Société Anonyme  
**ANDRÉ CITROËN**

NOTE TECHNIQUE

N° 53 - D

## ID 19

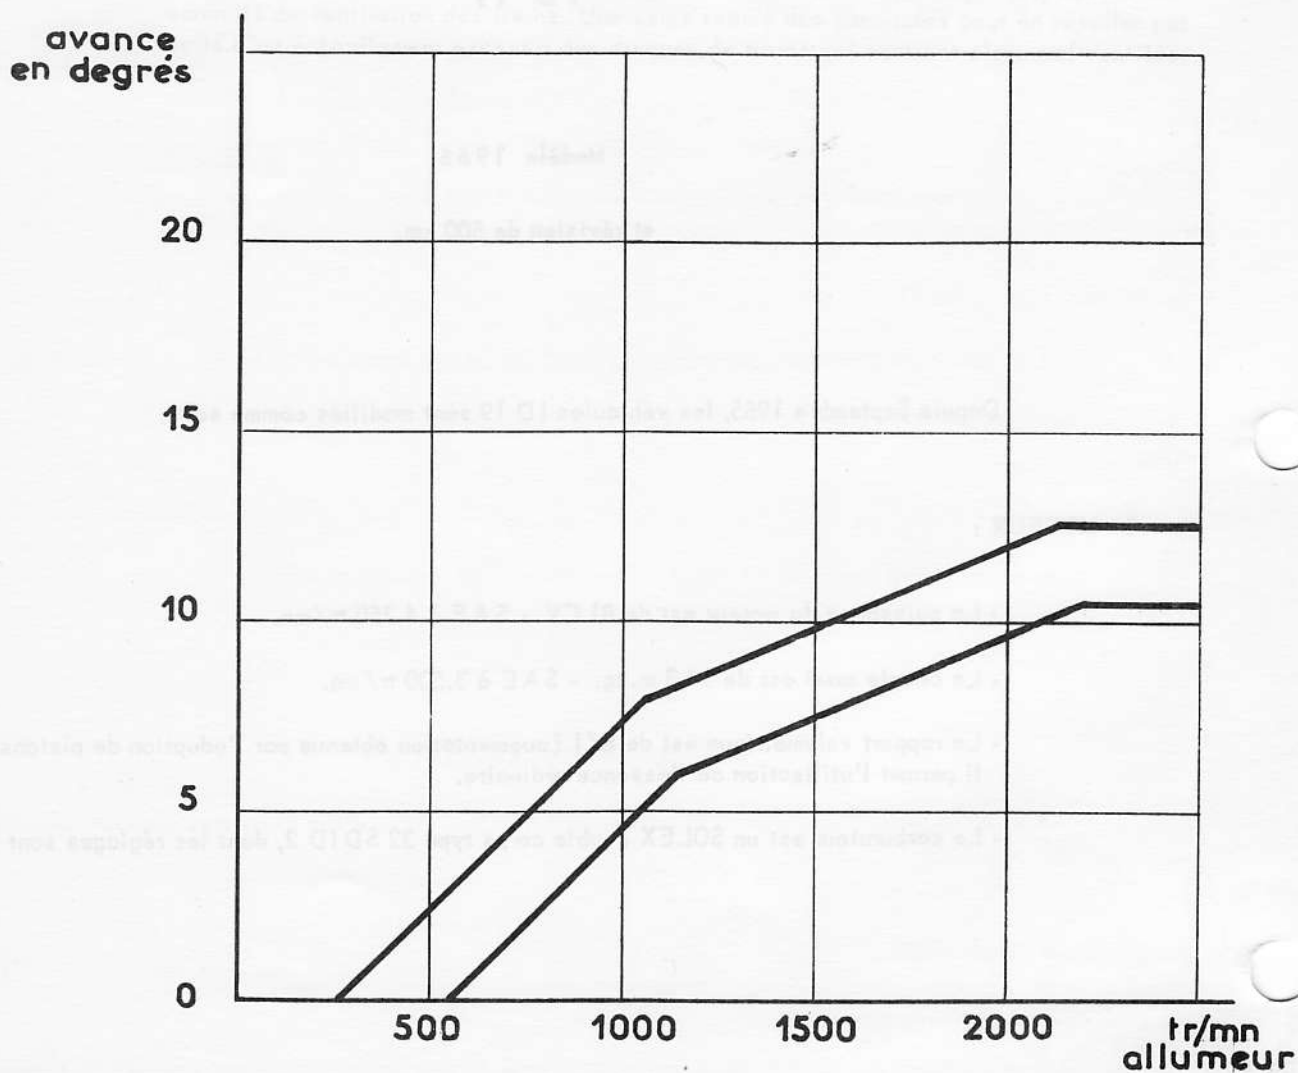
- La culasse et le boîtier d'admission sont modifiés.
- La courbe d'avance est modifiée (voir figure).
